(仮称) 余呉南越前第一・第二  
ウィンドファーム発電事業  
環 境 影 響 評 価 準 備 書  
補 足 説 明 資 料

令和 5 年 2 月

## 風力部会 補足説明資料 目次

## ○現地調査で確認された沢を対象とした予測結果

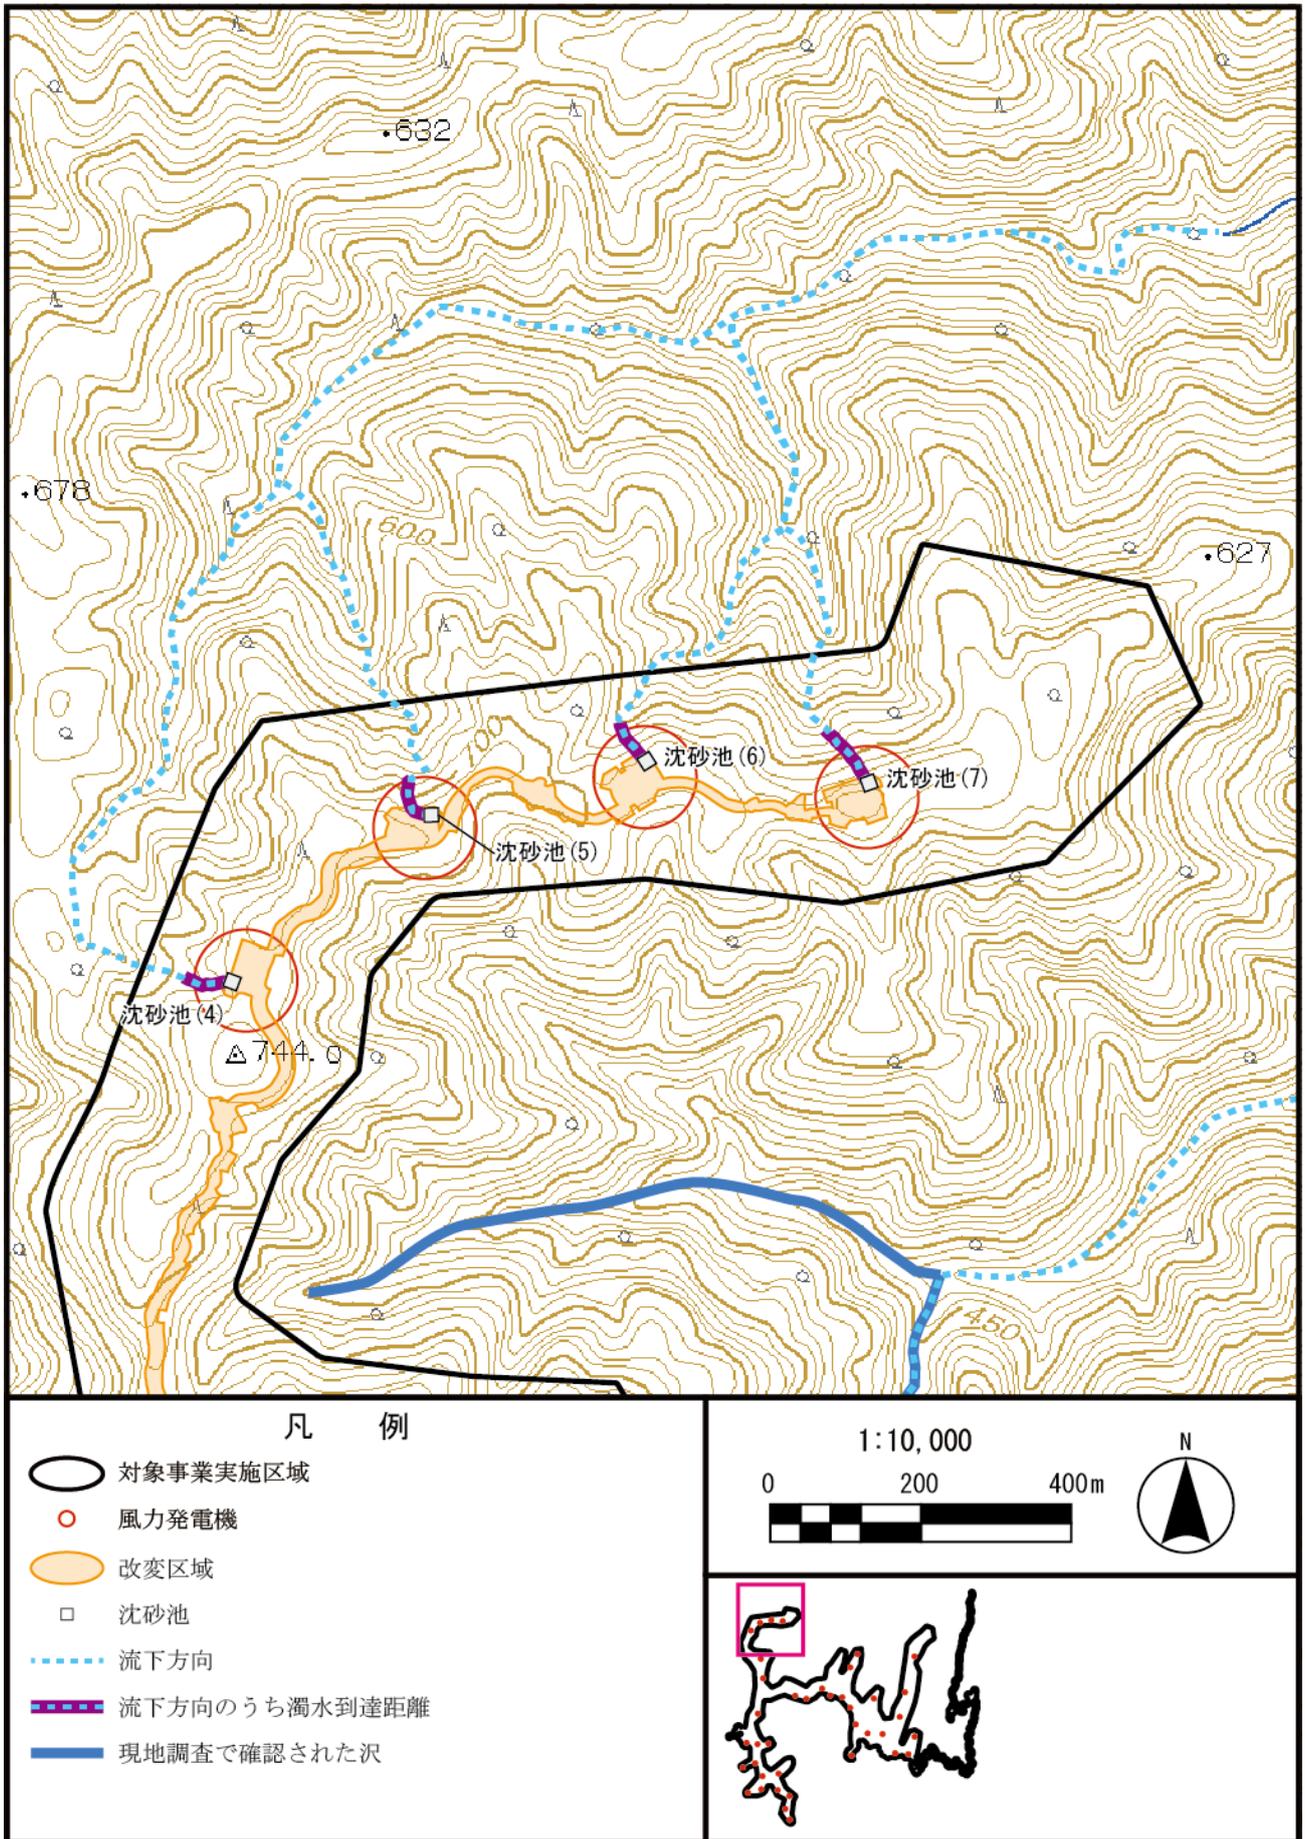
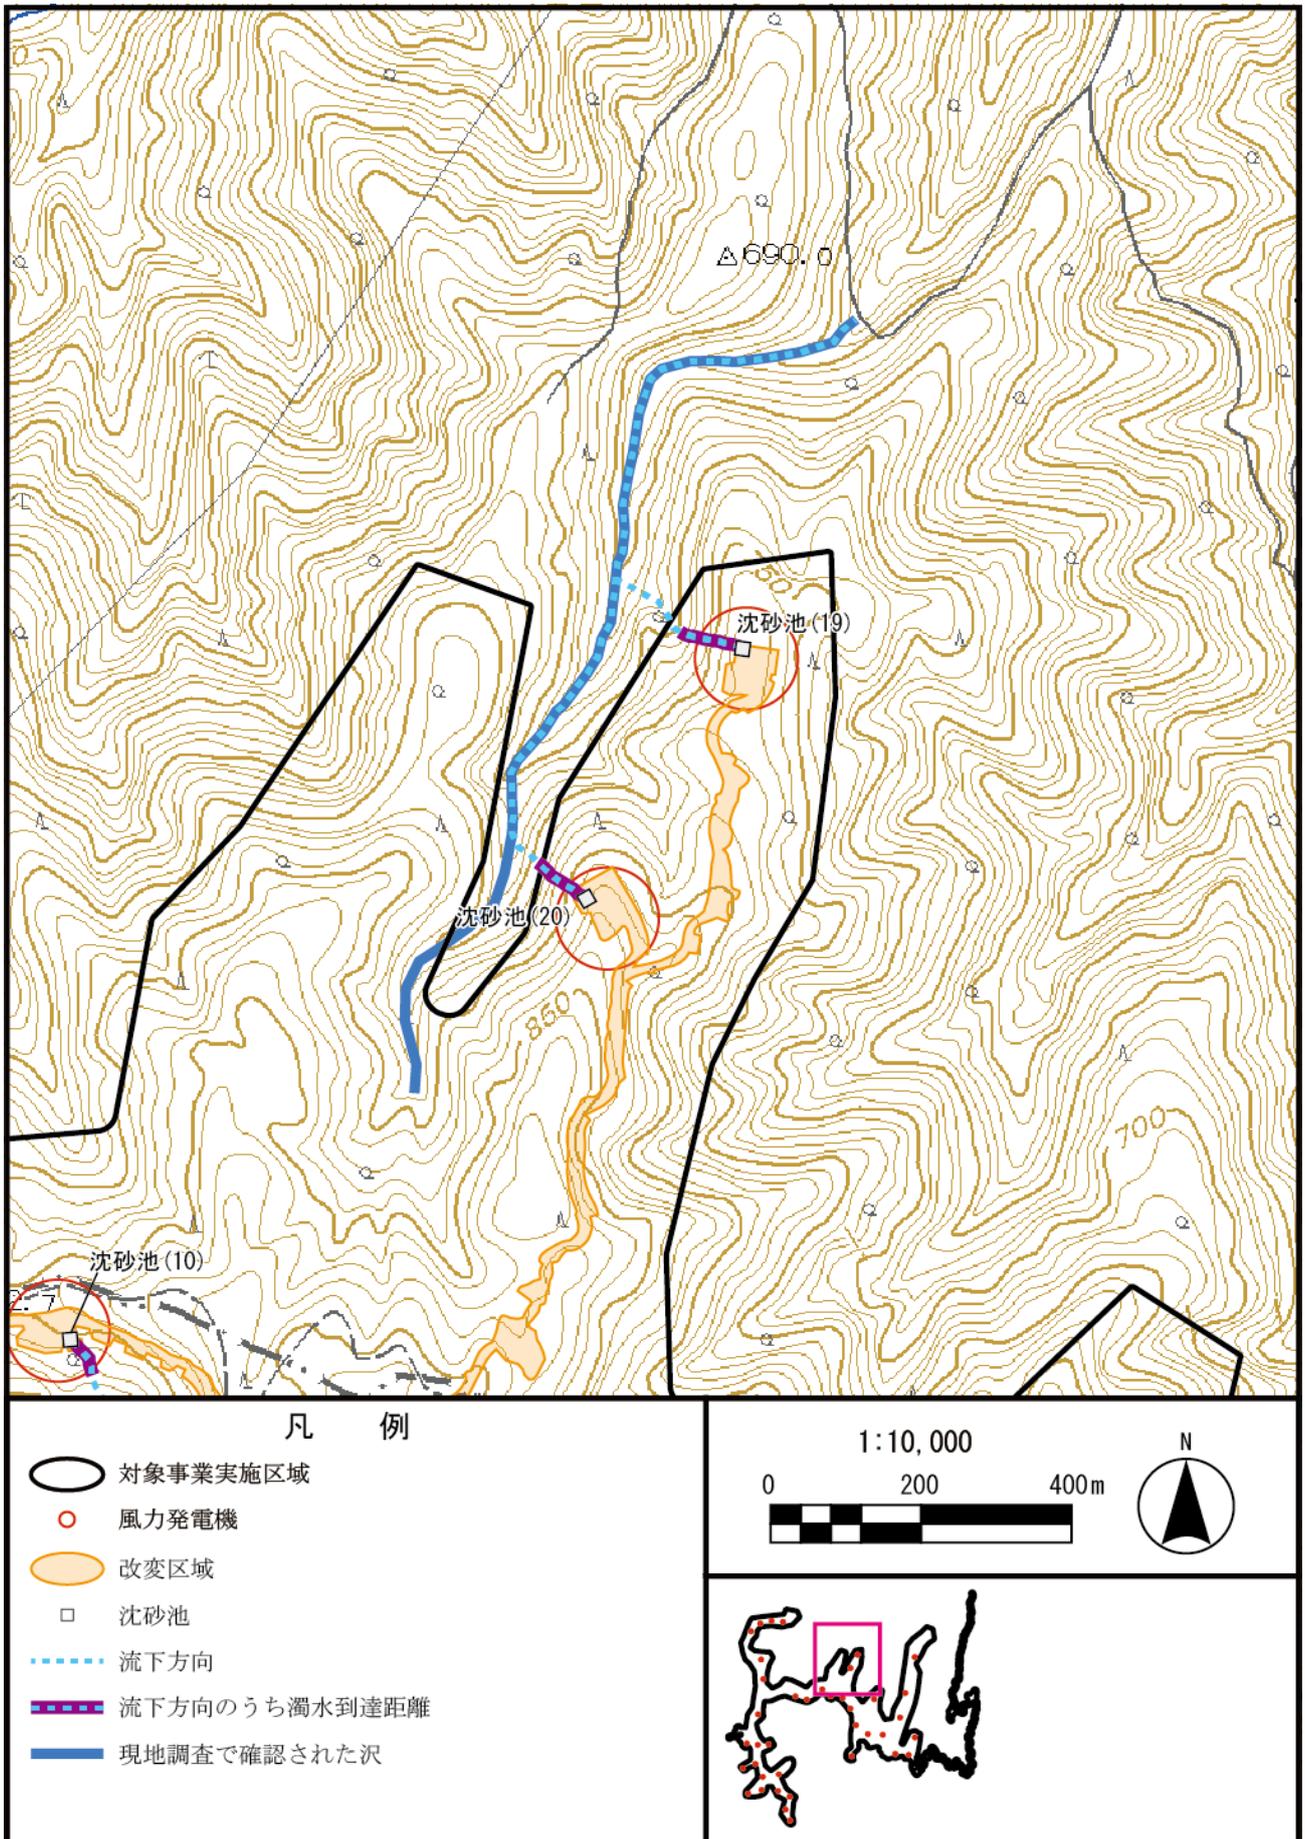
- ①別添資料補足説明資料一次 Q25 で提示いただいた沢筋は、準備書の表 10.1.2-8 「濁水到達推定距離の予測結果」に考慮されているか、確認したい。
- ②評価書では、同別添資料で提示された沢筋も記載してください。

準備書に掲載した「沈砂池排水口から河川又は障害物までの斜面長 (m)」が変更になる沈砂池番号及び工区は以下の表のとおりである。

沈砂池番号	工区	沈砂池排水の放流流域名又は障害物	沈砂池排水口から 100m 区間での平均斜度 (度)	沈砂池排水口から河川又は障害物までの斜面長 (m)	排水口からの濁水到達推定距離 (m)	濁水到達の有無
2	No.23 風車ヤード	現地で確認された沢	27	310	79	無
3	No.24 風車ヤード	現地で確認された沢	36	450	101	無
19	No.29 風車ヤード	現地で確認された沢	38	240	107	無
20	No.30 風車ヤード	現地で確認された沢	37	170	103	無

なお、現地で確認された沢を表示した、沈砂池からの流下図を次ページより掲載した。

一般①（大気質）の調査地点

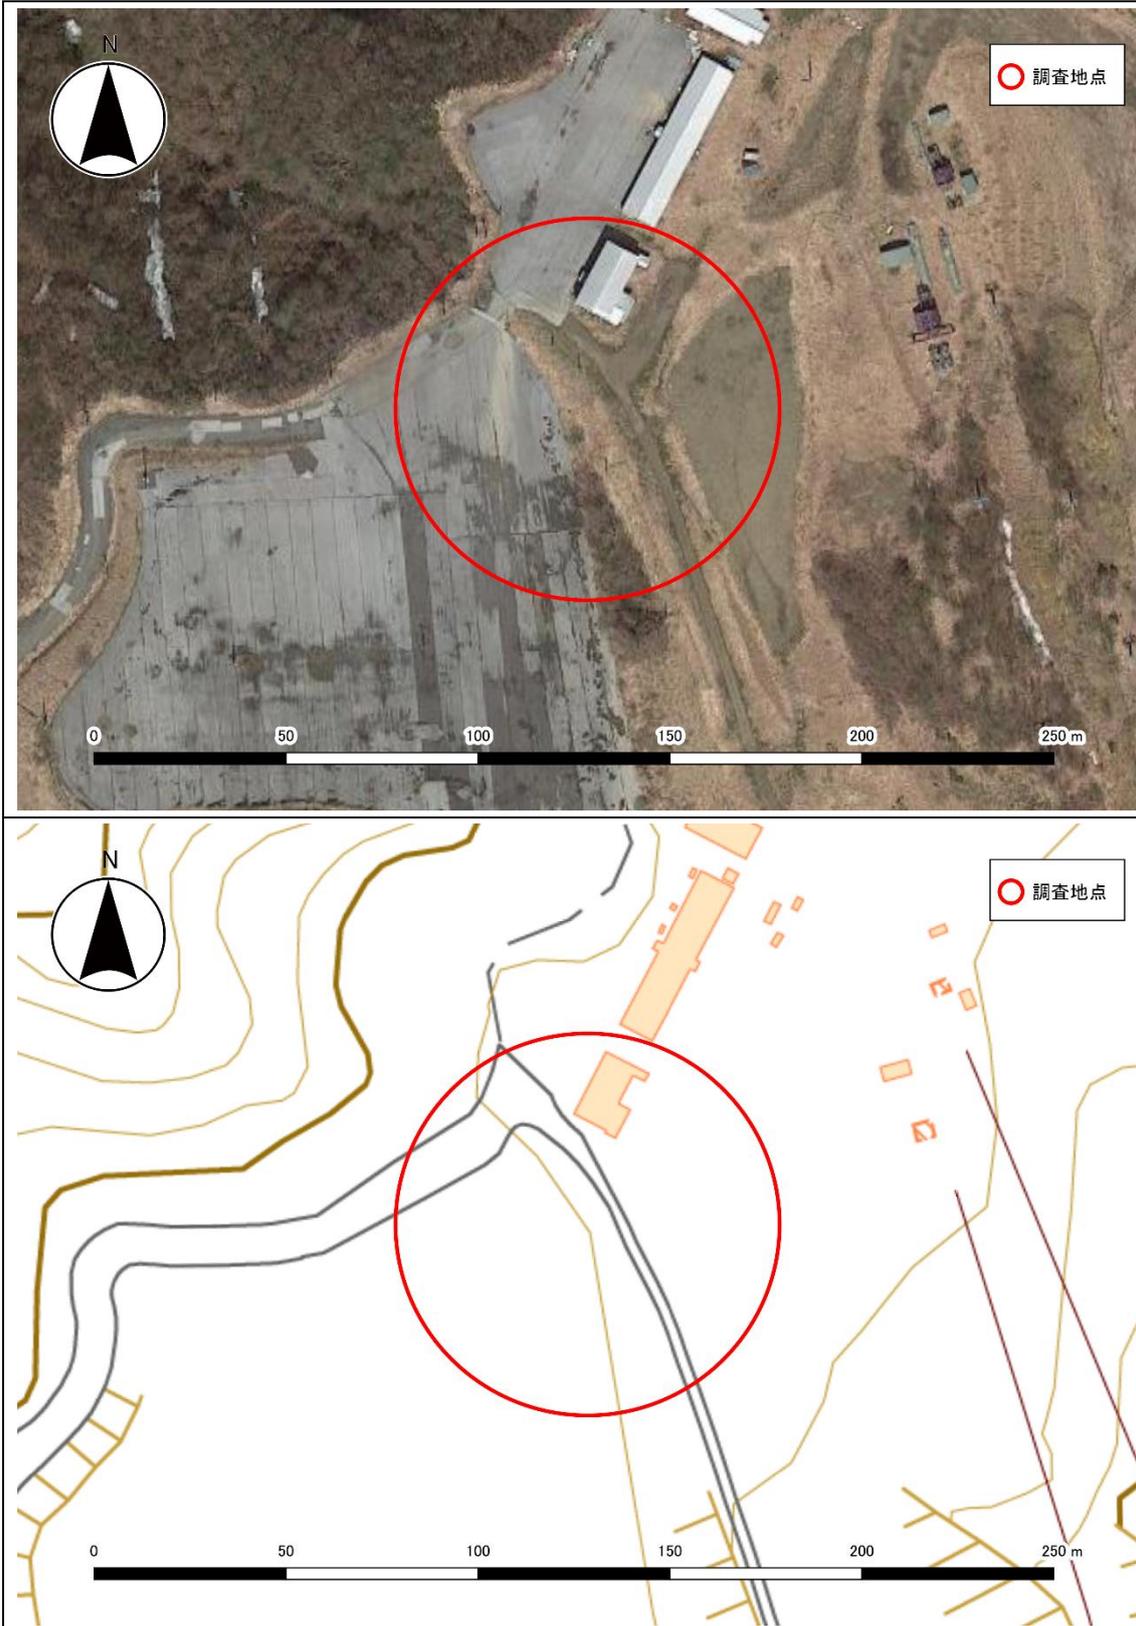
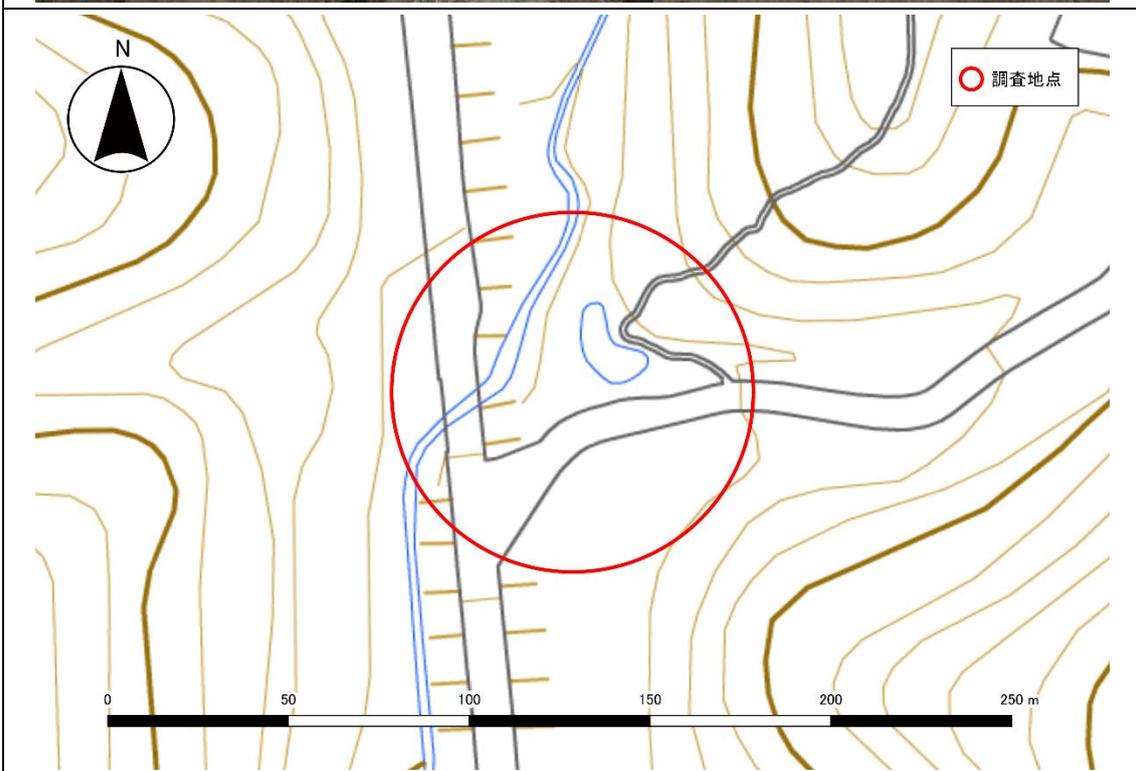
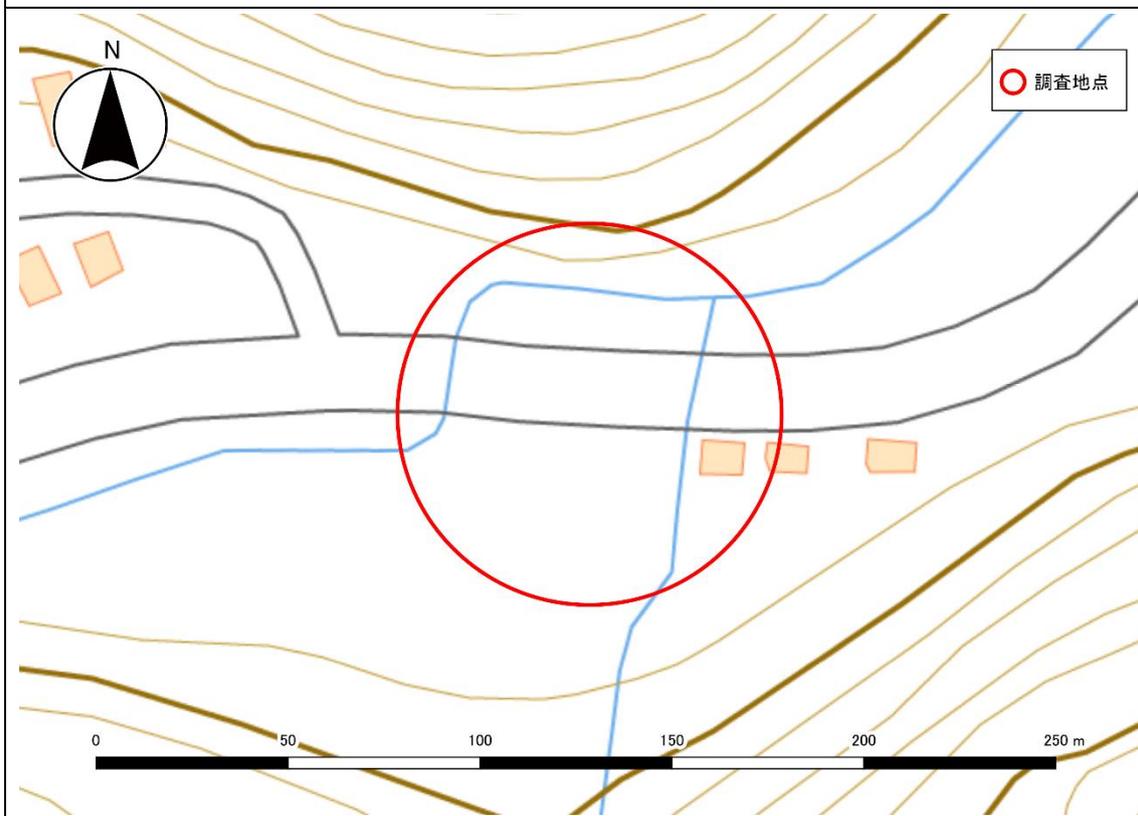
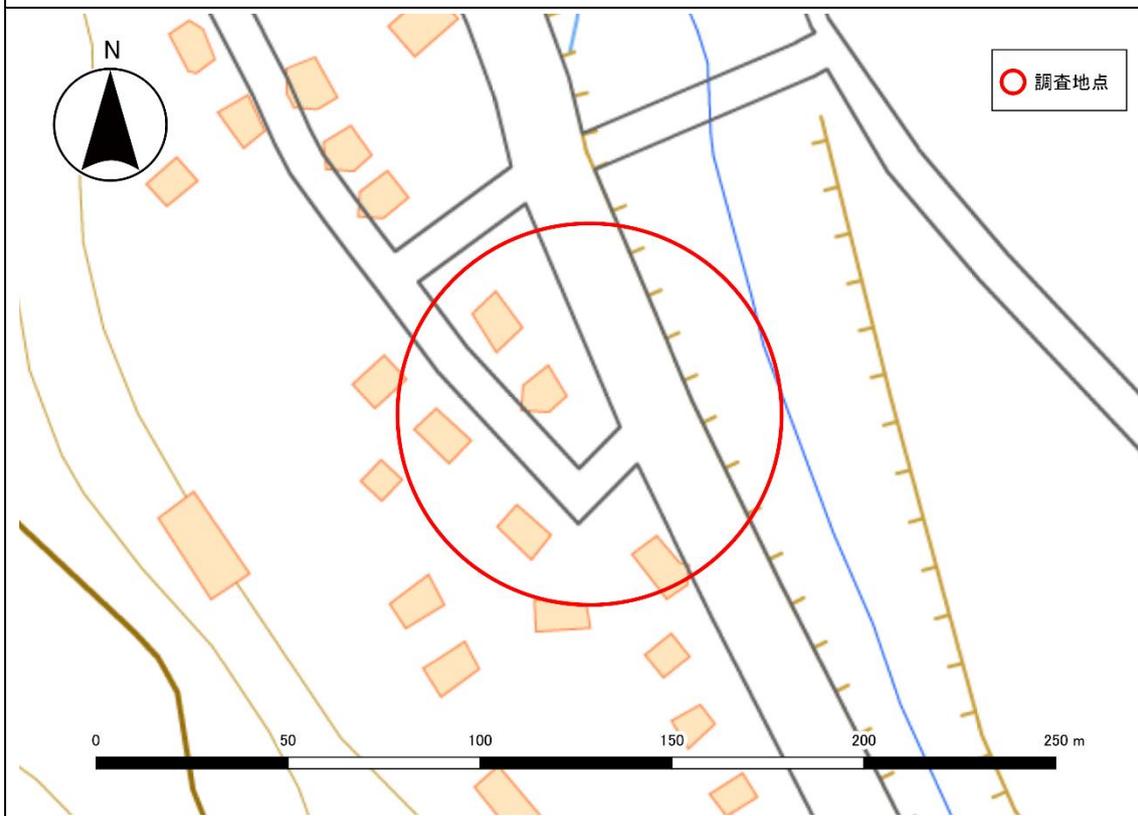
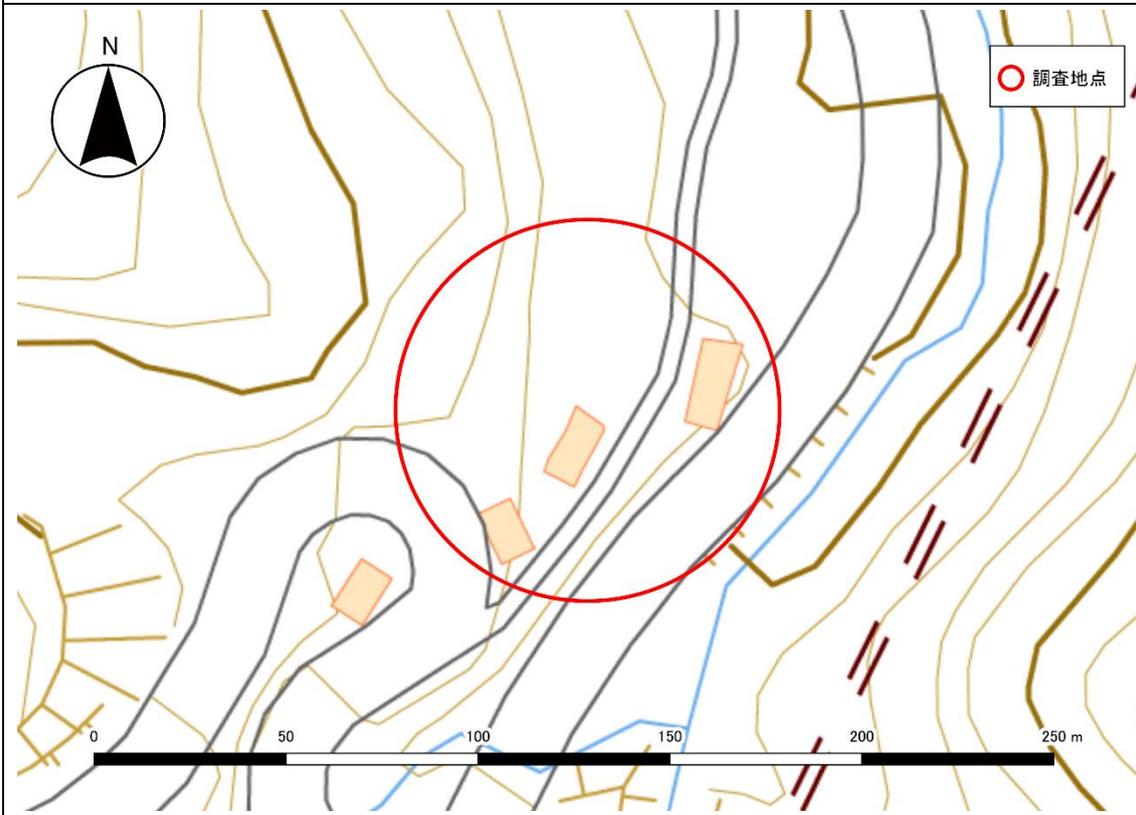
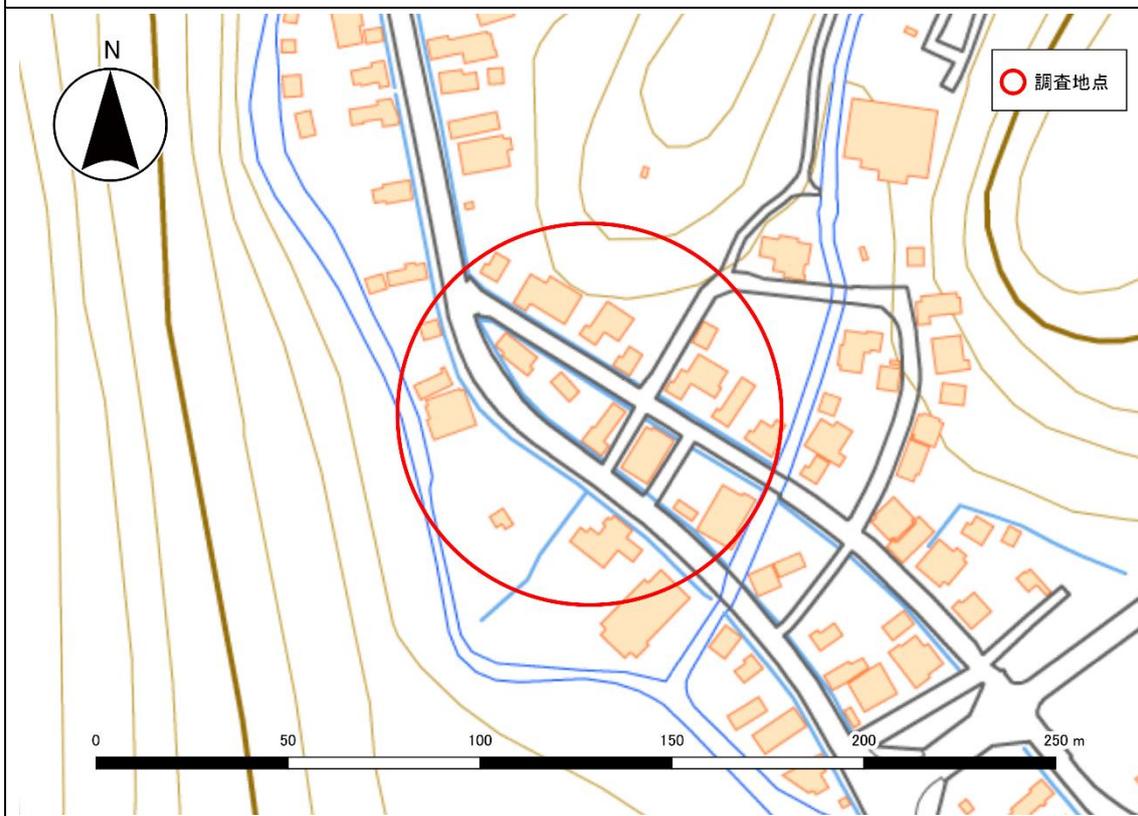
37. 大気環境の調査地点について【準備書チェックリスト No. 18】 **【一部非公開】**

大気質、騒音及び超低周波音、振動の調査地点について、住宅、道路、測定場所の関係がわかる大縮尺の図（500分の1～2500分の1程度）と測定環境の状況が分かる現地写真は記載されているか。[非公開可]【調査地点の妥当性を検討するため】

大気環境の調査地点の大縮尺の図を別添資料 Q37 にお示しします。

※個人の居住地が含まれるため、別添資料 Q37 のうち騒音及び超低周波音、振動の調査地点における現地写真は非公開とします。
